EINGABEPLAN FÜR DEN

WOHNHAUSAN-UND UMBAU DES HERRN J. AMORTH IN KOLLBACH PETER

TECHNISCH GEPRÜFT:
 Dachau, den 29. 8. 72
 DER KREISBAUMEISTER

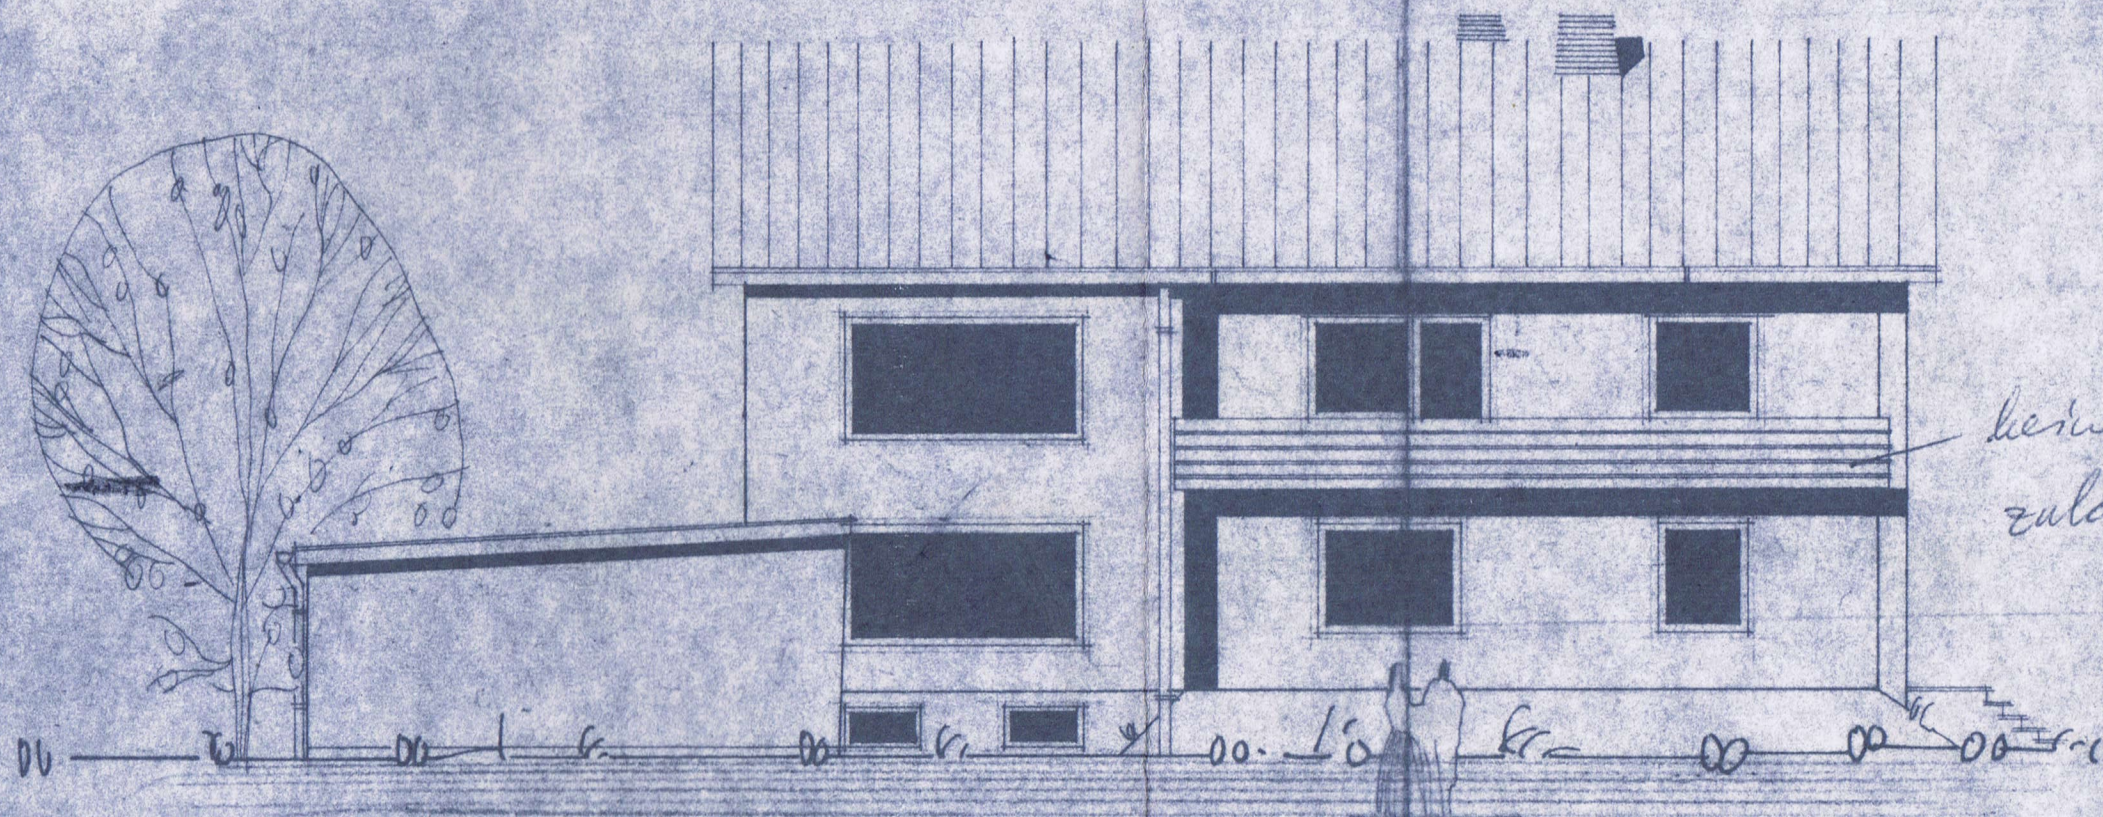
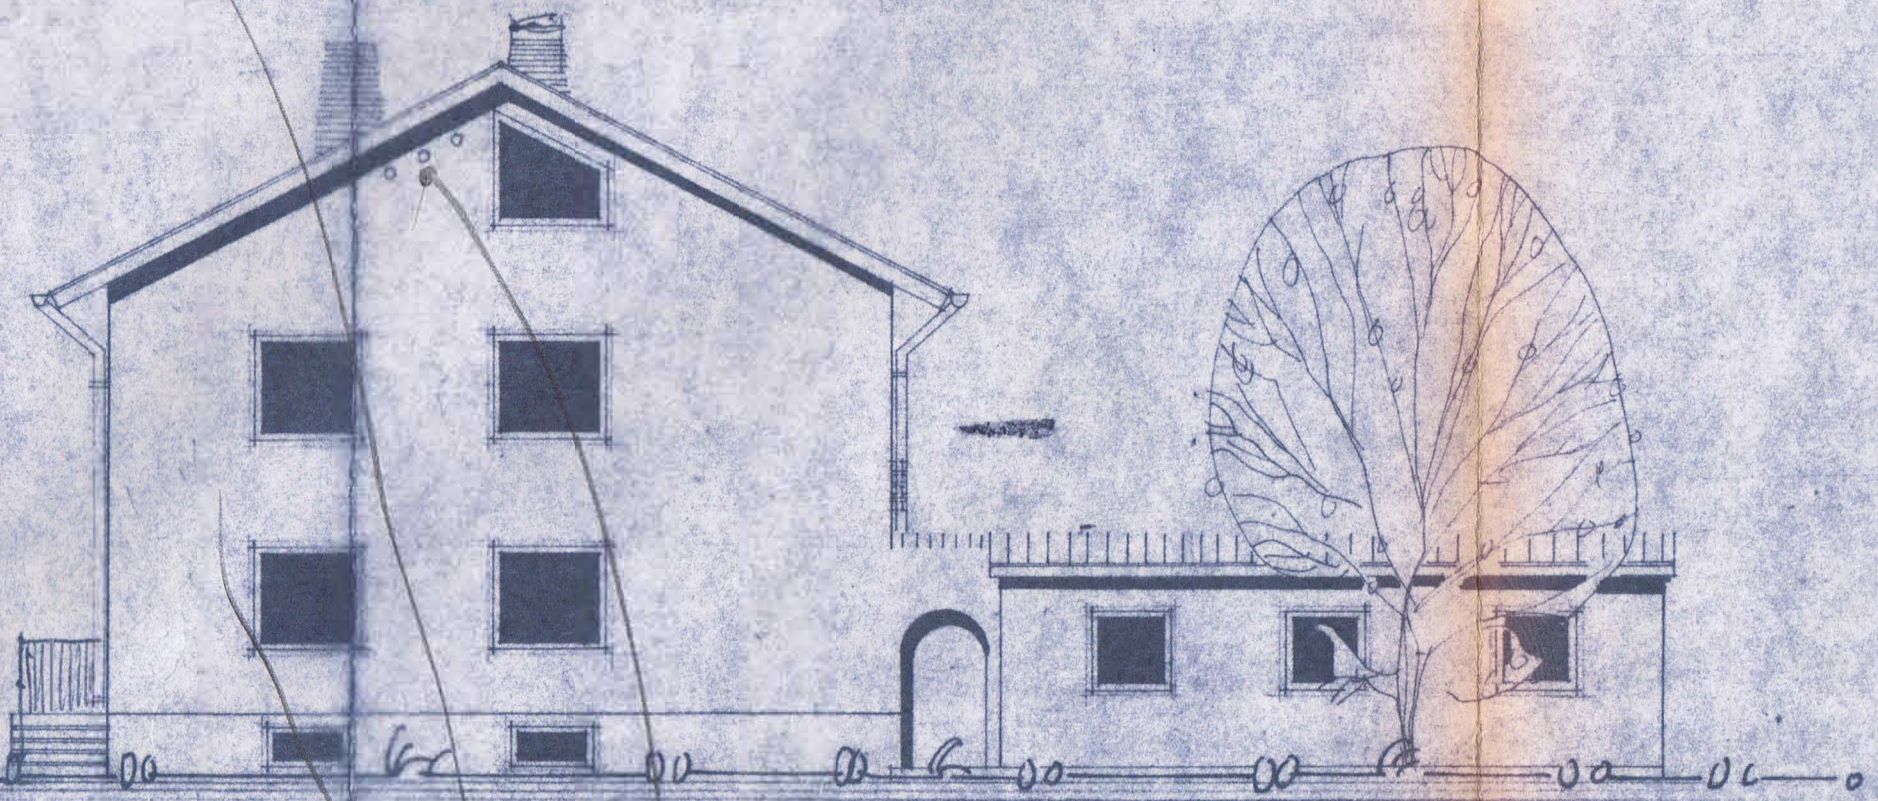
Abbruch des vorh.
Daches!

ERDGESCHOSS

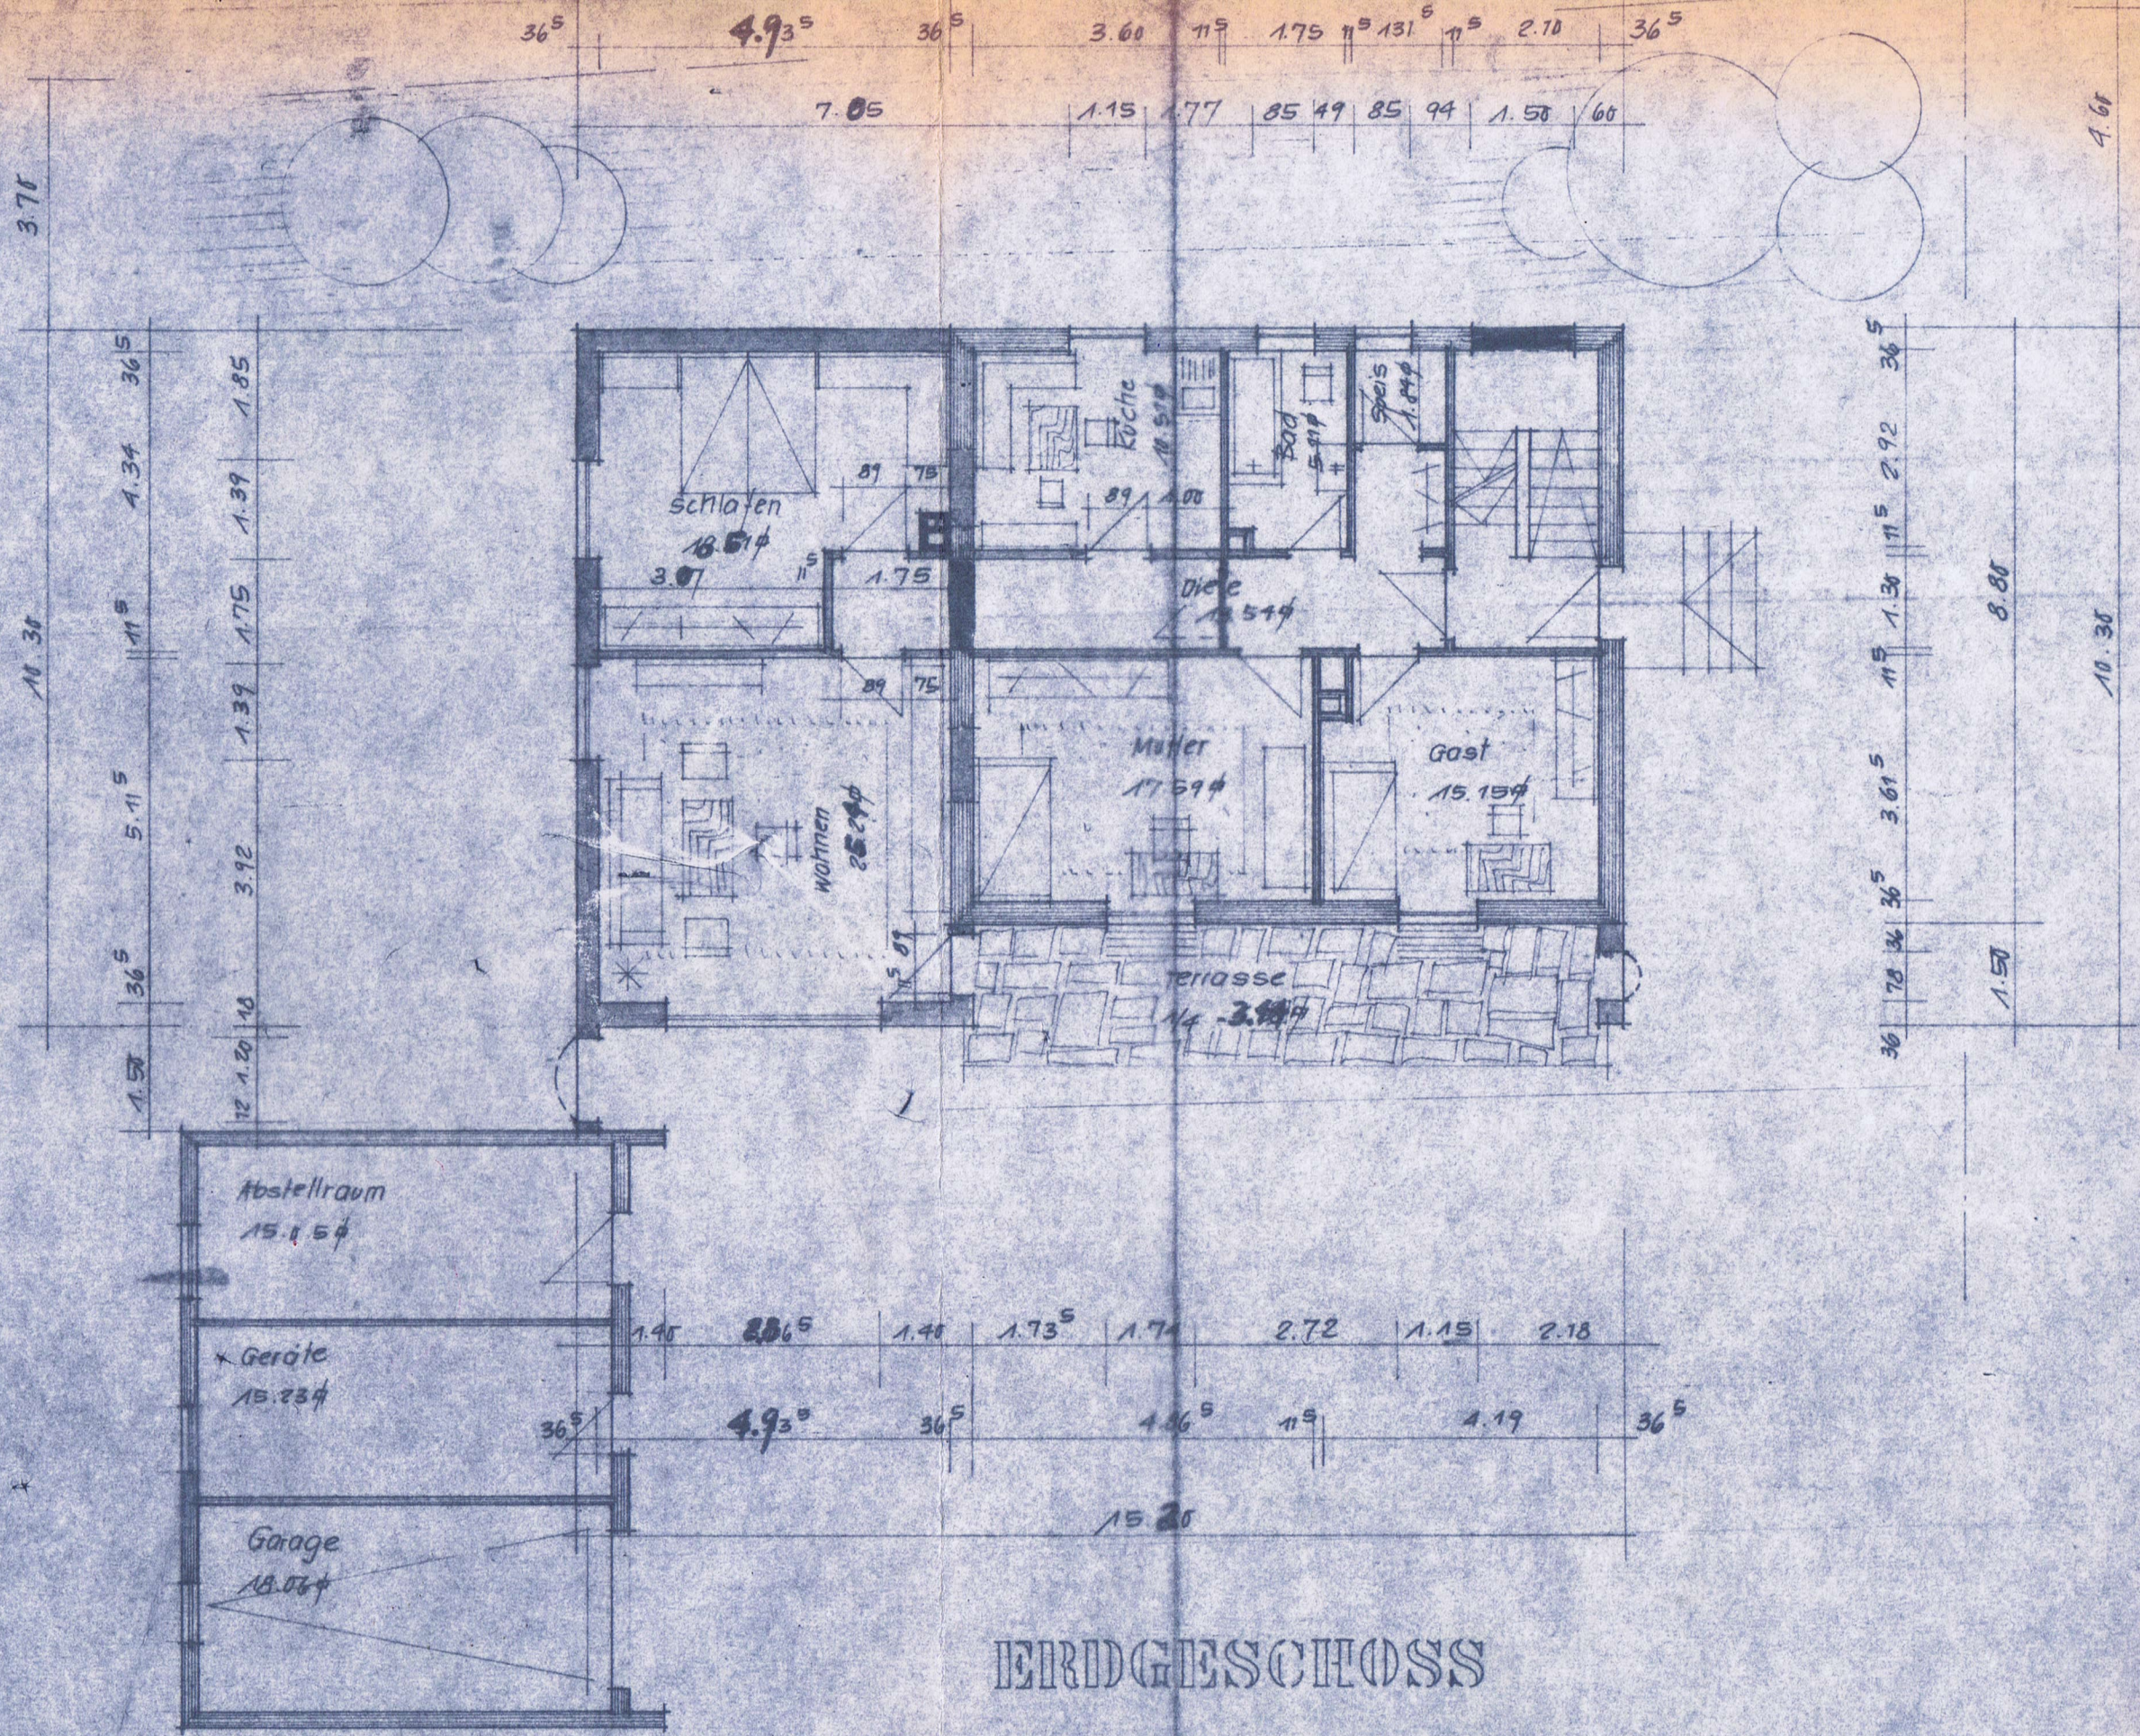
Die Ölfeuerungsanlage muß einen elektrischen Schalter für das Abschalten der Heizölpumpe und des Brennerantriebs außerhalb des Heizraums erhalten. Außerdem gibt außerhalb des Heizraums einen Schalter für das Unterbrechen des Ölflusses, der in verstellbarer Höhe einstellbar ist.

KELLER

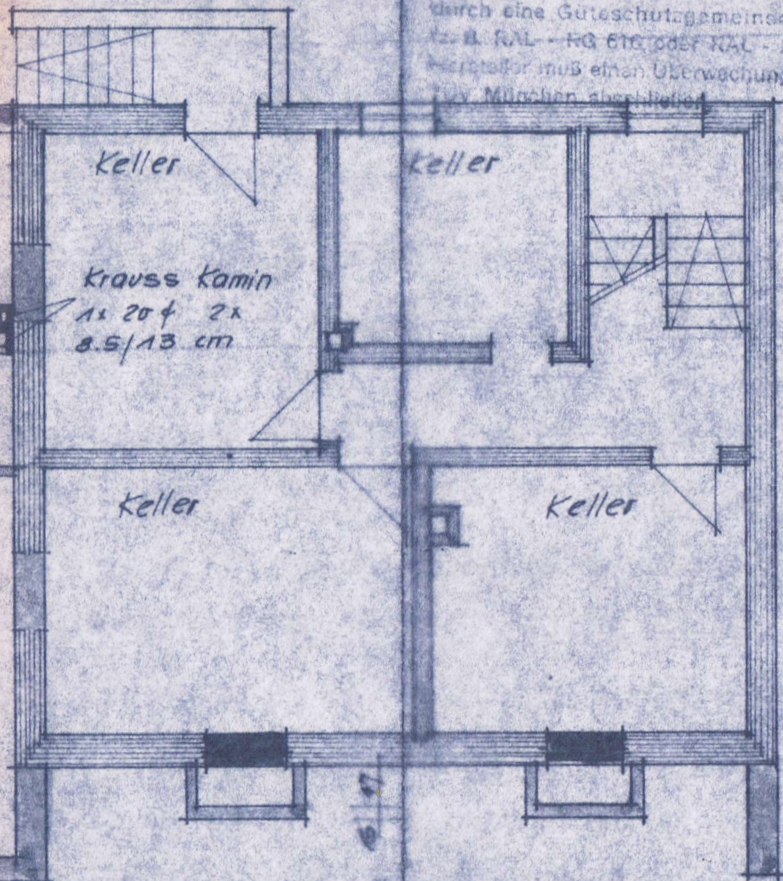
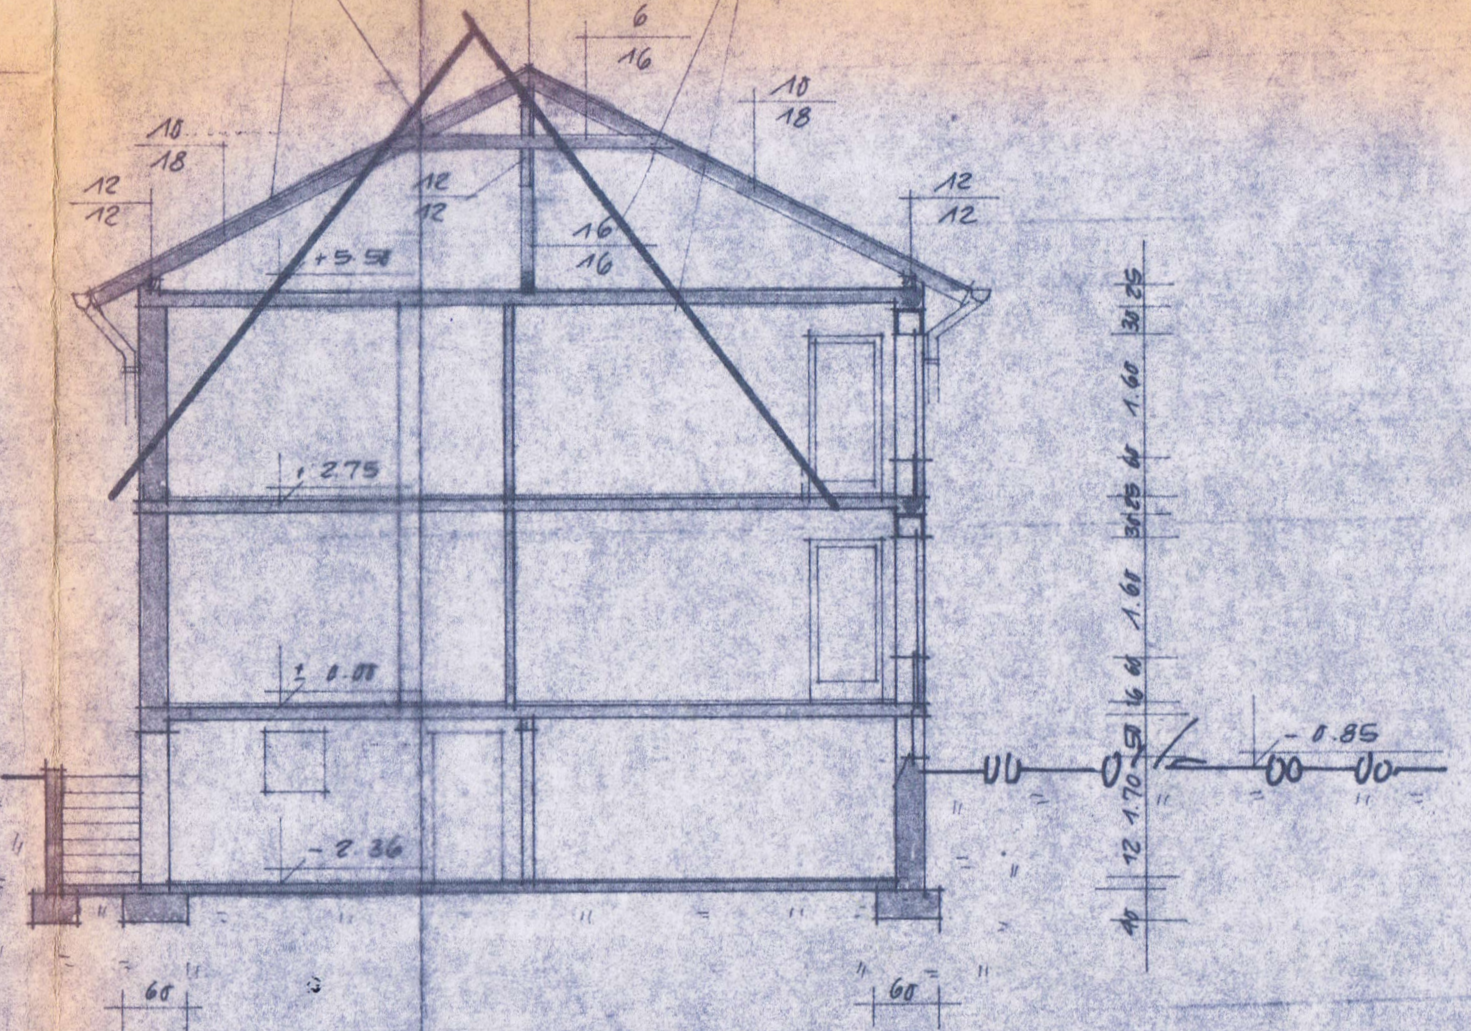
Beim Öllagerraum sind Boden und Wände bis auf eine Höhe von $c. 1,70$ m durchdringungsfähig auszuführen. Fußboden 3 cm Estrich, Wände 2 cm Zementputz mit Zement-Schweißmörtel, blutdurchlässiger Anstrich.

Der Lagerbehälter muß entweder der Güteprüfung durch eine Güteschutzgemeinschaft unterliegen, (z. B. RAL - RG 616 oder RAL - RG 996) oder der Hersteller muß einen Überwachungsvertrag mit dem VV München abschließen.
